GVL  **GEBÄUDEVERSICHERUNG
DES KANTONS LUZERN**
DIE MIT DER 3FACHEN **SICHERHEIT**
SCHADENVERHÜTUNG
SCHADENBEKÄMPFUNG
VERSICHERUNG

Datum
03. Dezember 2007

PERSONEN- UND SACHWERTSCHUTZ / MASSNAHMEN Horw Gebäude-Nr. 1611, Gemeindehausplatz 1 Bauliche betriebliche Anpassungen Gemeindeverwaltung Horw

zu Ziffer 3.4.5 Gesamtlänge von Fluchtwegen

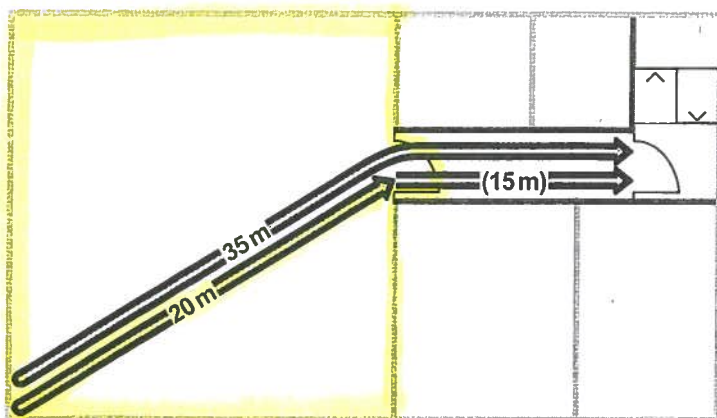
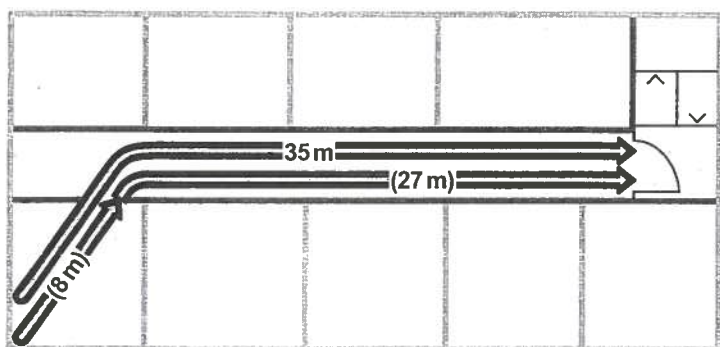
- 2.8 Pro Geschoss ist zum Fluchttreppenhaus im Korridor ein Brandschutzabschluss EI 30 mit einer in Fluchtrichtung öffnenden Türe EI 30 mit Selbstschliesser einzubauen. Der Standort der einzelnen Brandschutzabschlüsse ist so zu wählen dass, von der hintersten Gebäudeecke gemessen, der Fluchtweg nicht mehr als 20 m bis zum Korridorabschluss beträgt (siehe dazu Beiblatt Brandschutzrichtlinie Flucht- und Rettungswege, Seite 19).
